PARECER CÂMARA TÉCNICA DE OUTORGA E COBRANÇA DO CBH FURNAS – GD3

PROCESSO n° 43791/2019
CANALIZAÇÃO E/OU RETIFICAÇÃO DE
CURSO DA ÁGUA

Analises ao Processo de Outorga nº 43791/2019 – CANALIZAÇÃO E/OU RETIFICAÇÃO DE CURSO DE ÁGUA, bacia Estadual Entorno do Reservatório de Furnas, requerente MF Participações e empreendimentos Imobiliários Ltda., Município de Guaxupé, bacia do Entorno do Reservatório de Furnas, com a finalidade de controle de cheias. Validade de 35 anos. A intervenção está localizada na avenida Conde Ribeiro do Valle, nº 857, com as coordenadas Geográficas: iniciais 21°18'19.62"S e 46°42'16.88"W e finais 21°18'17.78"S e 46° 42'18.04" W.

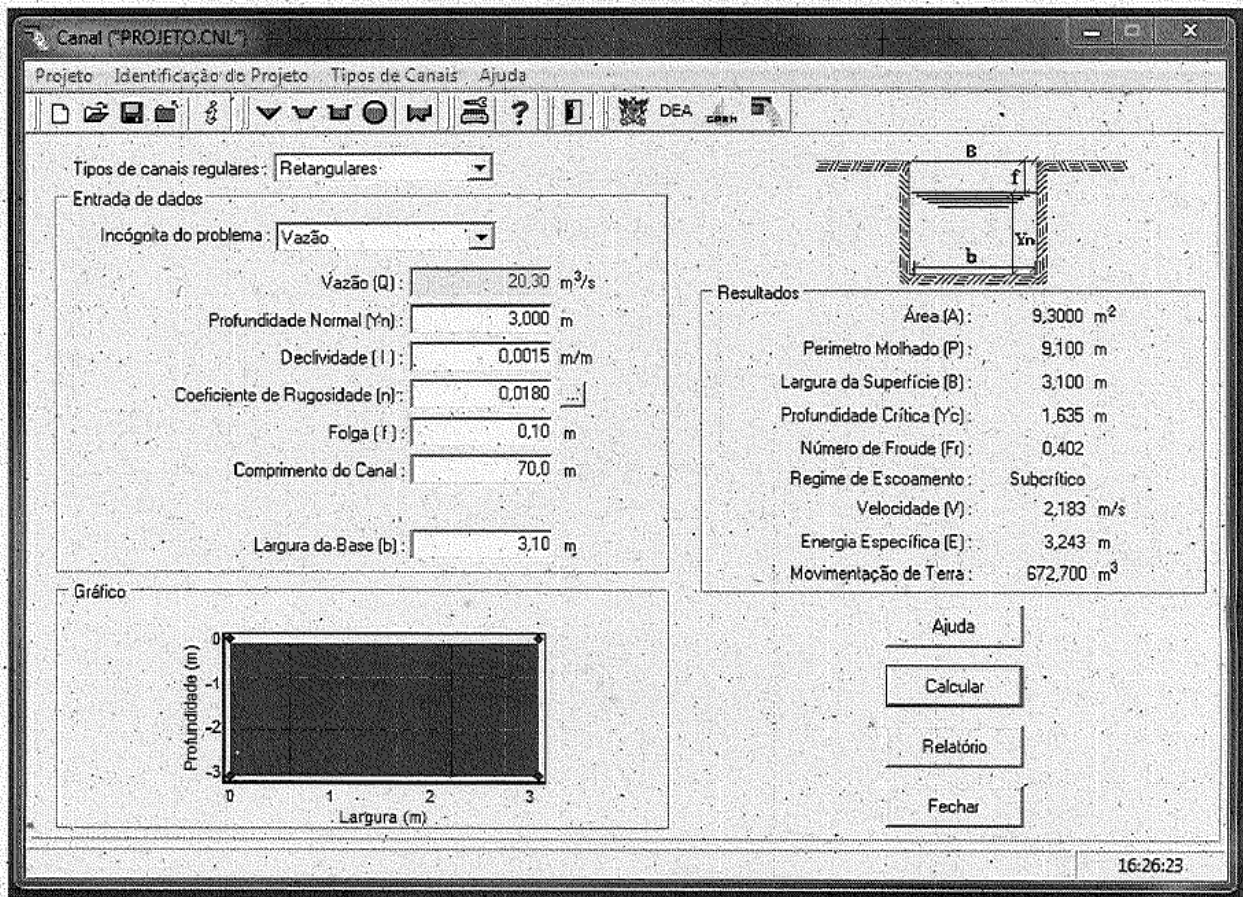
A equipe URGA-SM utilizou o método racional modificado para cálculo da vazão máxima de cheia, obtendo o resultado de 12,43 m³/s, conforme cálculos abaixo:

Fonte: Informações complementares do processo – Planta apresentada pelo empreendedor.

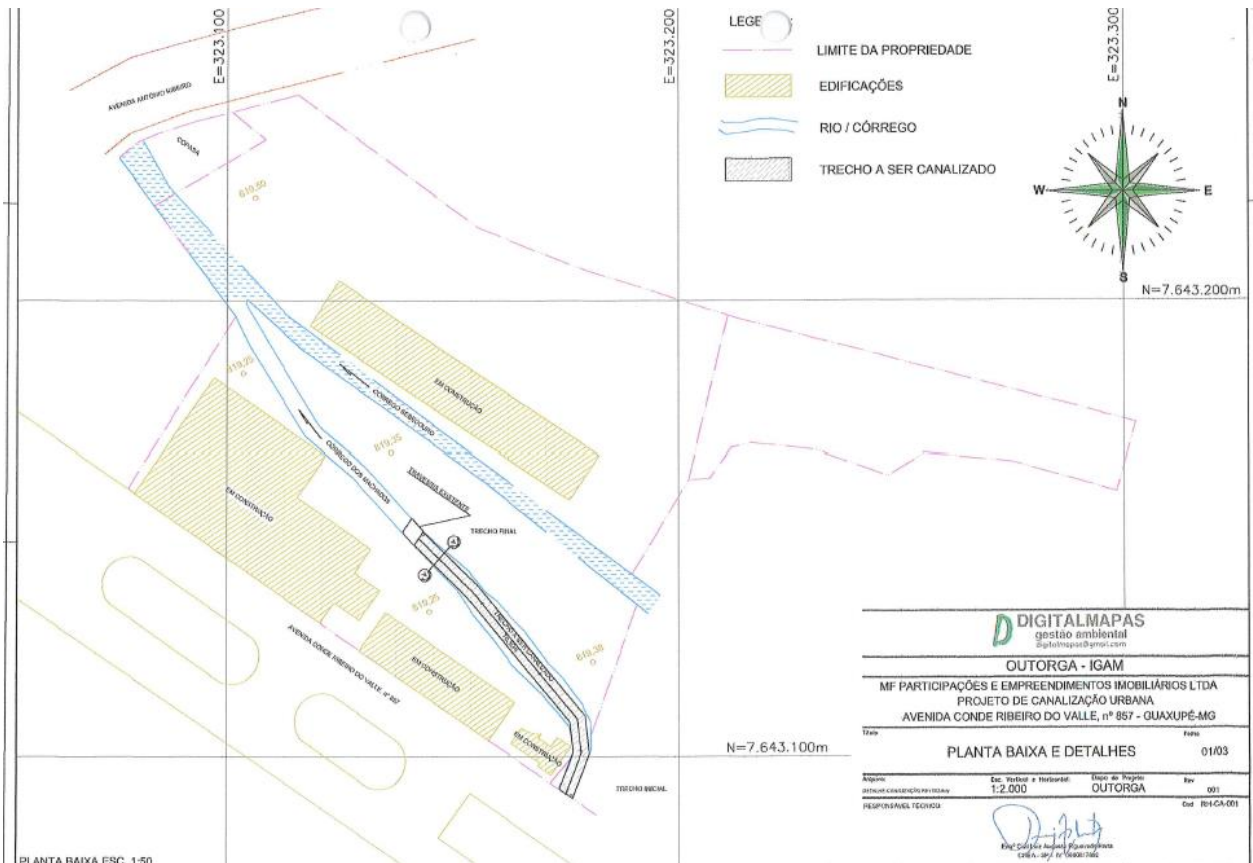
Conforme cálculos apresentados no estudo, a vazão admissível do canal é de 15,96 m³/s. A equipe URGA-SM utilizou o software Canal para conferir o dimensionamento do canal retangular e verificou que utilizando os dados fornecidos pelo empreendedor o canal suporta uma vazão de até 20,30 m³/s, conforme demonstrado abaixo:

Conforme apresentado pelo empreendedor a vazão do canal é de 15,96 m³/s e os valores verificados pela URG-SM vazão é de 20,30m³/s, podemos concluir que os cálculos apresentado pelo empreendedor está de acordo com a solicitação.

A CTOC recomenda que canais retificados e/ou canalizados apresentem preferencialmente seção transversal de escoamento abertas, entretanto considerando o processo supracitado onde já existem sessões fechadas a montante e a jusante do trecho de intervenção solicitado a CTOC acata o parecer da URGA Sul de Minas admitindo que o referido trecho apresente seção transversal de escoamento fechada também.
